RAD: 13-134629- -2	FECHA: 2014-08-06 10:08:51
DEP: 2020 DIRECCION DE NUEVAS CREACIONES	EVE: 1 REGISTRO/DEPOSITO/CONCESION/DEPOSITO
TRA: 3 PATENTES DE MODELO DE UTILIDAD	FOLIOS: 7
ACT: 519 PRESENTACION

Como resultado del Examen de Fondo realizado, que se ampara con el Artículo 85, y en concordancia con el Artículo 45 de la Decisión 486 de la Comisión de la Comunidad Andina, se comunica:

Título de la solicitud: “Mecanismo reductor de movimientos sísmicos horizontales para edificaciones de una y dos plantas”. (Rad. No 13-134629-00000-0000. Fl. 1).

Figura 3 de D1

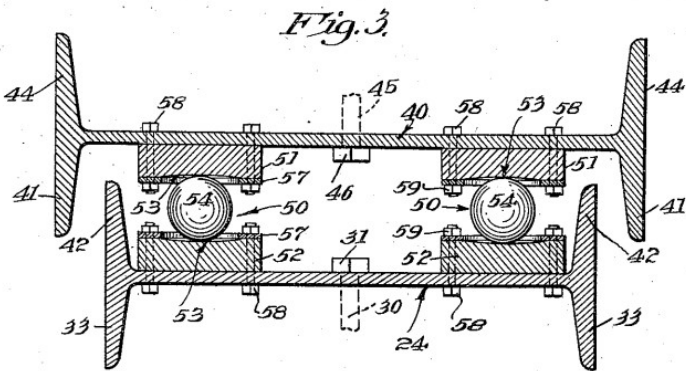
El documento D1¹ revela una estructura de fundación que incluye un conjunto de bolas distribuidas sobre la estructura base las cuales aíslan de movimientos horizontales a la estructura.

Características técnicas esenciales	D1 US 2,035,143	D2 US 2007/0261323	D3 WO 2011/109021
Mecanismo reductor de movimientos sísmicos	Mecanismo reductor de movimientos sísmicos (Col. 1, líneas 1 a 3)	Mecanismo reductor de movimientos sísmicos (10) (Fig. 2. Párr. 77)	Mecanismo reductor de movimientos sísmicos (Resumen)
Dos platinas	Dos platinas (51) (52) (Fig.3) (Col. 4, líneas 55)	Dos platinas (11) (Fig. 2. Párr. 77)	Dos platinas (203) (205) (Fig. 4. Pág. 20 líneas 20 a 31)
Un balón	Un balón (54) (Col. 4, líneas 58 a 60)	Un balón (12) (Fig. 2. Párr. 77)	Un balón (207) (Fig. 4. Pág. 21 líneas 1 a 9)
Pernos de anclaje	Pernos de anclaje (58) (Col. 4, líneas 58 a 60)	Pernos de anclaje (14) (Fig. 2. Párr. 77)	Pernos de anclaje (Pág. 21, líneas 20 a 31)

La reivindicación 1 no cumple el requisito de novedad (Art.16 D 486) de acuerdo a las observaciones anteriores.

Figura 2 de D2

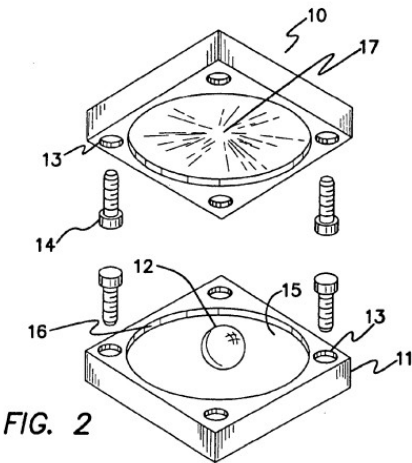
El documento D2² revela un sistema de aislamiento de suelo que comprende. a) uno o más paneles de suelo horizontales, cada una de dichas panel que tiene una superficie superior y una superficie inferior, b) un marco adaptado para soportar dicho panel (s) pisos, c) una pluralidad de pedestales de suelo de soporte de carga que se extienden verticalmente hacia abajo desde dicho bastidor, y d) una pluralidad de cojinetes de aislamiento sísmicos, cada uno de tales cojinete que comprende una placa de carga superior que tiene una superficie de carga rígida que mira hacia abajo y una placa de carga inferior que tiene una superficie de carga rígida hacia arriba, al menos una de dichas superficies que definen una superficie de carga rebajada que define una cavidad cóncava o cónica con una bola intercalada entre dichas placas, en el que cada dicho cojinete está directamente o indirectamente fijado a un pedestal suelo y en el que una carga colocada sobre la superficie superior de dicho panel (s) se transfiere a través de dicho bastidor, pedestales y los cojinetes a una base.

Figura 4 de D3

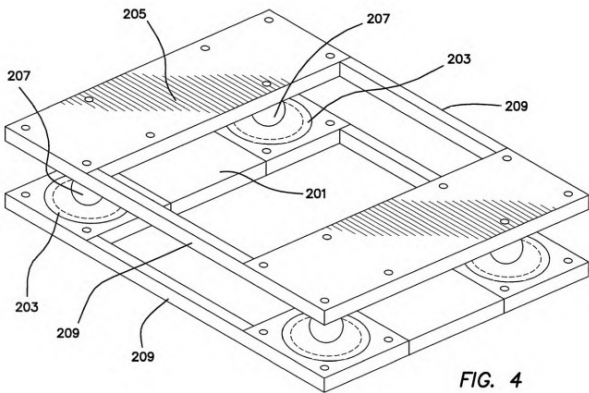
El documento D3³ revela un sistema de aislamiento con bola de cojinete para soportar una carga útil que comprende: a) una placa inferior que comprende un primer rebaje que comprende una superficie de apoyo inferior y b) una placa superior sobre la cual al menos una parte de la carga útil está soportado que comprende un segundo rebaje que comprende una superficie de apoyo superior y c) un balanceo de la bola rígida.

Asimismo, el documento D3 divulga las características de las reivindicaciones dependientes así:

Reivindicación 2: Platinas son iguales. (Fig. 4).

Reivindicación 3: Agujeros pasantes en las esquinas. (Fig. 4).

Reivindicación 4: Tornillos en los extremos (Fig. 4. Pág. 21, líneas 20 a 31)
